Aktuelle Update-Informationen aus dem Fachbereich IuK:

Das Update für die Digitalfunkgeräte beinhaltet die Firmware SALT4 von Sepura und das aktuelle Fleetmapping V43. Nach erfolgreichem Update erscheint im Startbildschirm unter dem DLRG-Logo die Versionsanzeige V7.0.

Das Update für die Motorola-Pager beinhaltet die Firmware MR2025.2c, diverse Fehlerbehebungen und neue Einstellmöglichkeiten.

Änderungen an den BOS-Digitalfunkgeräten nach erfolgreichem Update:

Änderung zum Menüpunkt Hilferuf:

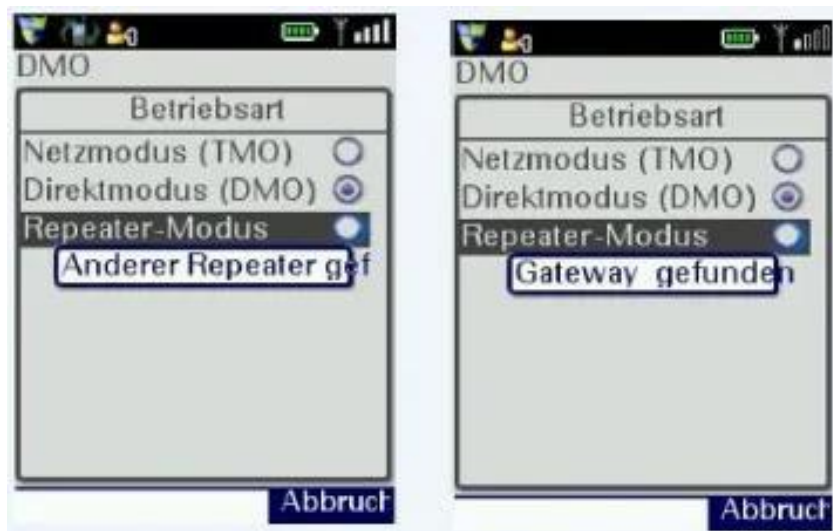
Der aktuelle Menüeintrag „Hilferuf“ wird in „ILS Direktwahl“ umbenannt.

Wird dieser Eintrag ausgewählt, erscheint die Hilferuf-Option.

Nutzerprofile 5-10: (Nur in Verbindung des Ref. IuK)

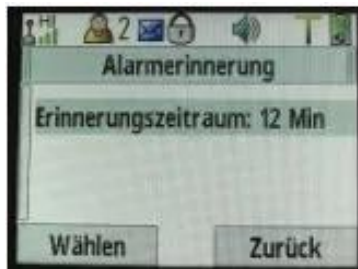
Durch die einheitliche Versorgung mit Motorola-Pagern können die möglichen Nutzprofile von vier auf zehn Stück erhöht werden.

Signalisierung bei niedrigem Akkustand:

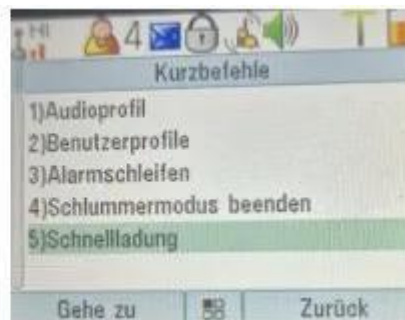
Durch einige Nutzer wurde die regelmäßige Signalisierung eines leeren Akkus als störend gemeldet.

Der Signalisierungsintervall wurde bereits auf 20 Minuten erhöht. Der niedrige Akkustand wird ab dem Update bis zum nächsten Laden oder Neustart des Pagers quittierbar. Die entsprechende „Schlummerzeit“ kann durch den Nutzer im Menü konfiguriert werden.

Verbesserung der Ladelogik:

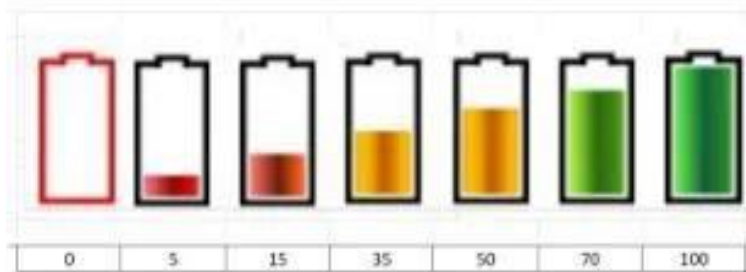
Bislang wurde ein Akku stets so geladen, dass er bei der Entnahme möglichst auf 95% - 100% steht. Dies hatte jedoch zur Folge, dass der Akku viele Ladezyklen durchlief, was die Lebensdauer des Akkus beeinflusst. Tests zur Senkung der Ladeschwelle haben jedoch ergeben, dass die dann verwendete Ladestromstärke einen negativen Einfluss auf die Lebensdauer zeigt. Hier erfolgte eine Anpassung.

Eine Schnellladefunktion wird dem Nutzer ermöglicht.

Nachfolgende Grafik zeigt die Ladedauer abhängig von Akkustand und Ladestrom.

Unter Kurzbefehle sowie im Menü unter Einstellungen und dem Punkt "Schnellladung" kann für die nächste Akkuladung eine Schnellladung aktiviert werden. Nach der Auswahl wird der Melder einmalig mit einem maximalen Ladestrom von 1000 mA geladen. Bei automatisch deaktivierter Schnellladung wird mit einem reduzierten Ladestrom geladen, um die Lebensdauer des Akkus zu steigern.

Zu leise und wenig prägnante Alarmtöne:

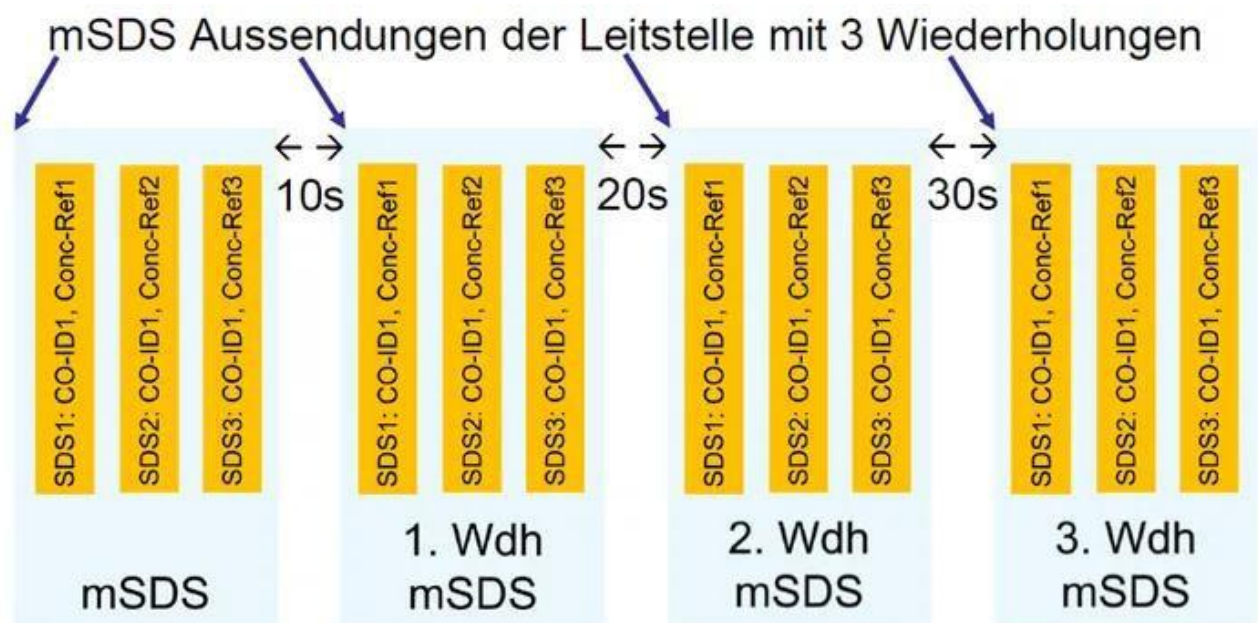
Die ab Werk von Motorola gelieferten 8 Alarmtöne wurden durch die Nutzer als zu leise und wenig prägnant für eine Alarmierung gemeldet. Die AS BY hat entsprechend optimierte Alarmtöne bereits nachträglich bereitgestellt. Darüber hinaus wurden in den Signalisierungsprofilen 9 – 16 andere LED-Blinkmuster sowie Vibrationsmuster hinterlegt. Es ist möglich, bis zu 16 Signalisierungsprofile in ALUS zu verwenden. Das Signalisierungsprofil 16 wurde mit einem diskreten Alarmton versehen.

Alarmierungsauslösung bei unvollständigem Alarmnachrichteneingang:

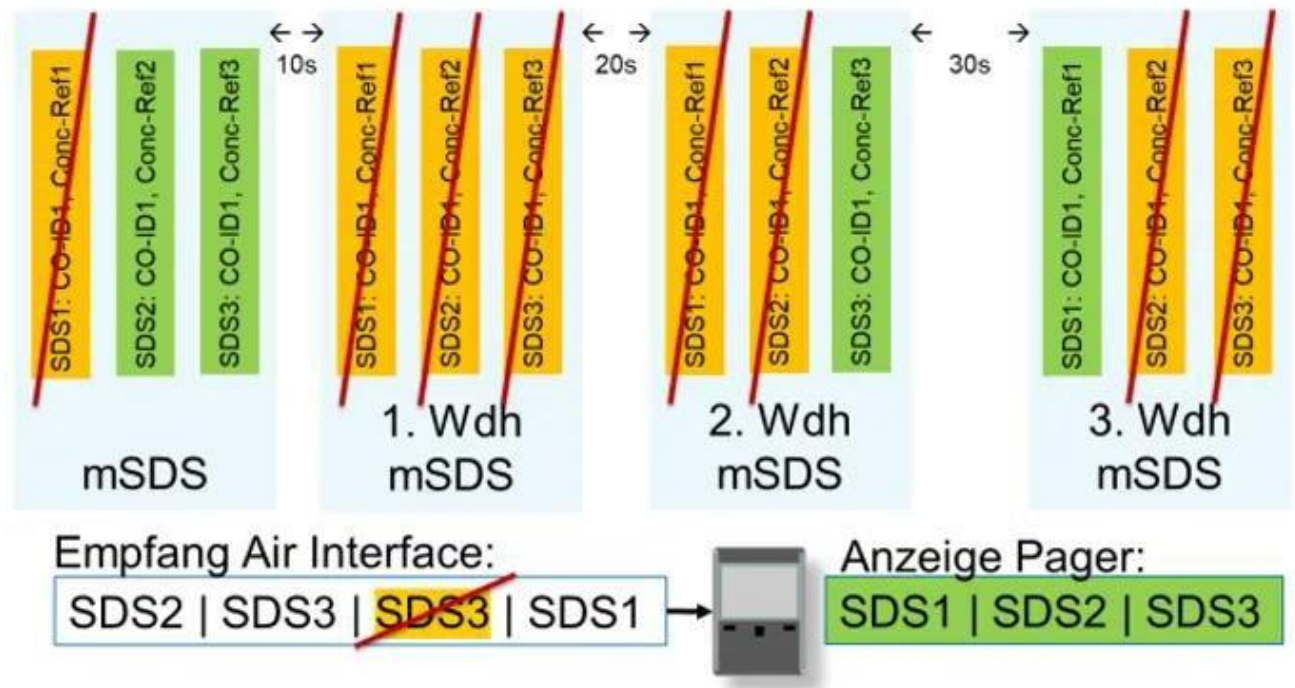
Die Pager lösen bei einer Alarmierung nur einmal aus, da die wiederholt versendeten Alarmierungen stets dieselbe Callout-Nummer verwenden.

Empfängt ein Pager den Alarm nur teilweise (fehlende mSDS-Segmente), so ergänzt dieser die fehlenden mSDS-Segmente aus den wiederholt versendeten Alarmierungen (wenn empfangen) und korrigiert dabei auch eine möglicherweise vertauschte Reihenfolge der mSDS-Segmente. Fehlen mSDS-Segmente grundsätzlich, löst der Pager nun nach einer mSDS-Wartezeit trotzdem aus, wenn zumindest das erste mSDS-Segment empfangen wurde, da dieses alle Subadressen enthält.
